「HJB」、他製品ストッパー仕様変更のご案内

HJB（低床重荷重用キャスト）／HJTB（低床重荷重用双輪キャスト）／HJTSB（サイレントスムーズキャストⅡ）、以上シリーズの各「自在旋回シングルストッパー」仕様品のφ65 径、φ75 径（※φ50 径は2021 年に変更しております。）

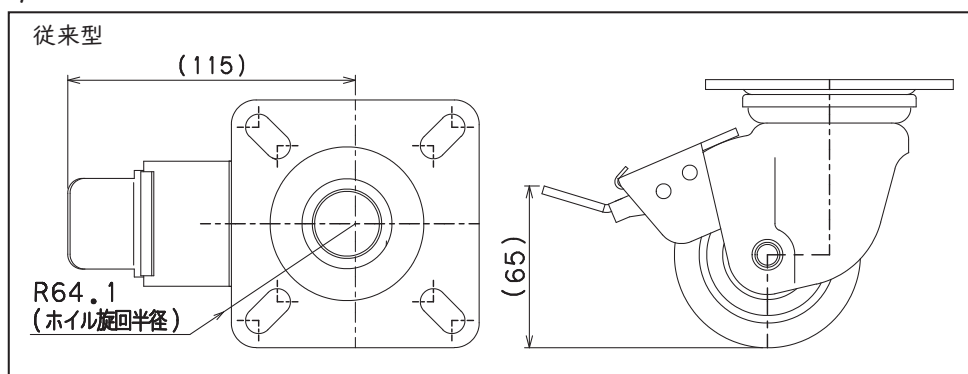
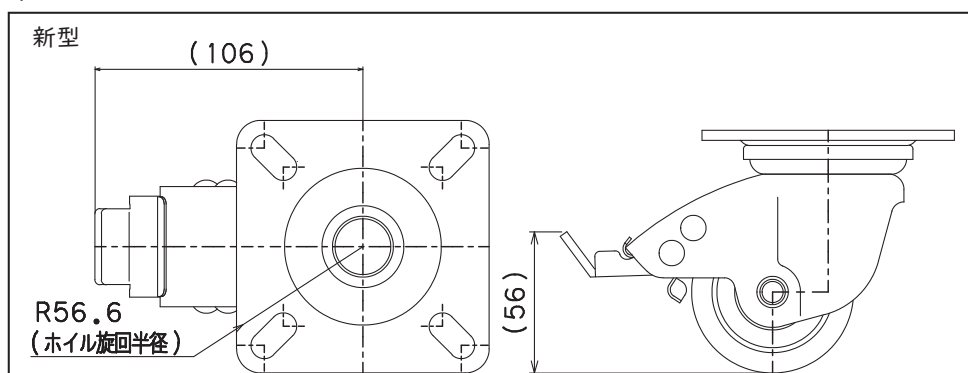
- *ストッパー部、フォークとの一体化による構造改良。
- *ストッパー部、ゴム溶着仕様でストッパーが掛かり易くなりました。
- *価格は現状通りで変わり御座いません。
- *写真・図面については次頁をご参照ください。
